SAKSPAPIR

Saksnr	Utval	Type	Dato
12/2022	Formannskap/plan- og økonomiutvalet	PS	19.01.2022
06/2022	Kommunestyret	PS	25.01.2022

KONSESJONSSØKNAD DALE TRANSFORMATORSTASJON - HØYRING

Figur 1 Oversiktskart stasjon, linjer, deponi, tilførselsvegar og arealbehov

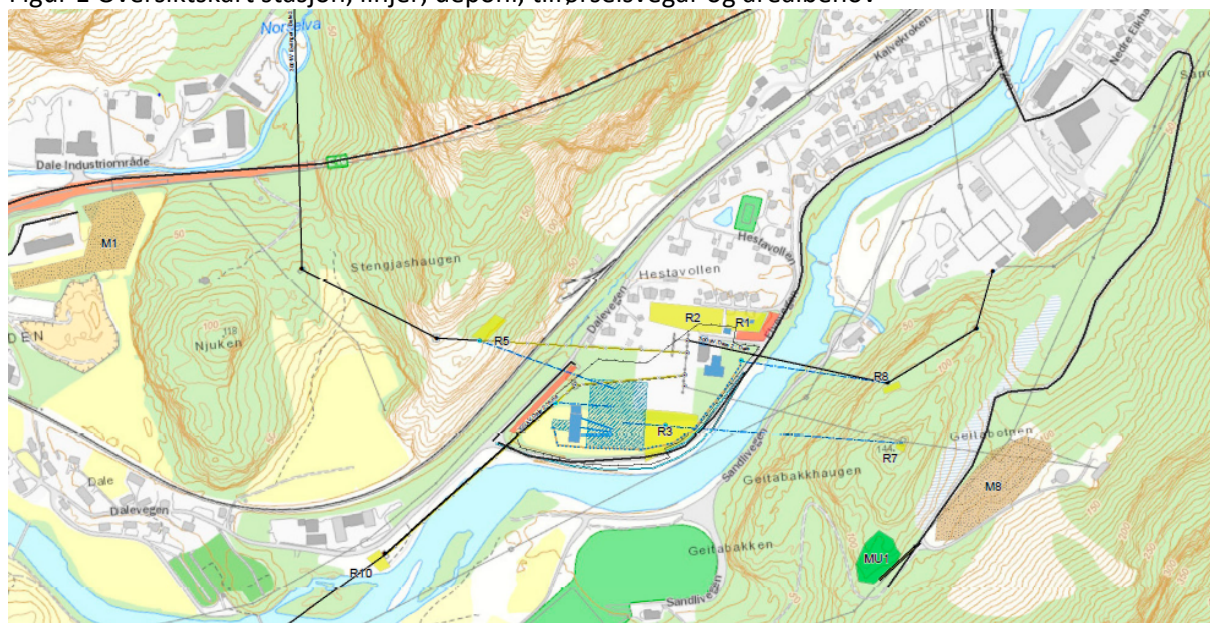
- Omsøkt tiltak er plassert i eit friluftsområde tett ved Daleelva som er eit viktig laksevassdrag. Det er i liten grad utgreidd konsekvensar for natur og miljø i dette området og turområdet som er tiltenkt som massedeponi. Planar for reetablering av områda med stiar og andre kvalitetar er ikkje synleggjort tilstrekkeleg i søknaden.

- I søknaden er det avsett eit areal M1 til massedeponi m.m. på Dalegarden. Dette er kommunal grunn som er under regulering til framtidig næringsareal. Kommunen har avgrensa med eigna areal til næringsformål og ynskjer at arealet vert tatt ut av konsesjonssøknaden.
- Kommunen har i lang tid etterlyst ein forpliktande dialog med søkjaren av di det er fleire forhold ved dei planlagde tiltaka som burde ha vore avklart med kommunen som ledd i søknadsprosessen. Det gjeld kommunen sitt mynde både som plan- og bygningsmynde, som vegstyresmakt og kommunen sitt ansvar for forureining/folkehelse.
- Kommunen ber difor om at søkjaren vert pålagd å foreta mekling med kommunen med sikte på at dei lokale tilhøva vert betre tatt vare på.

I søknaden har Statnett lagt til grunn at erverv av kommunal grunn både på Dale og på Dalegarden. Arealet på Dalegarden er innafor området som er tiltenkt som framtidig næringsområde. Kommunen har meldt i frå om reguleringsarbeid og vore tydelege på vårt ønske om at tiltaket vert tatt ut av søknaden. Statnett har varsla munnleg at dei ser på andre mogelege areal som erstatning for dette arealet.
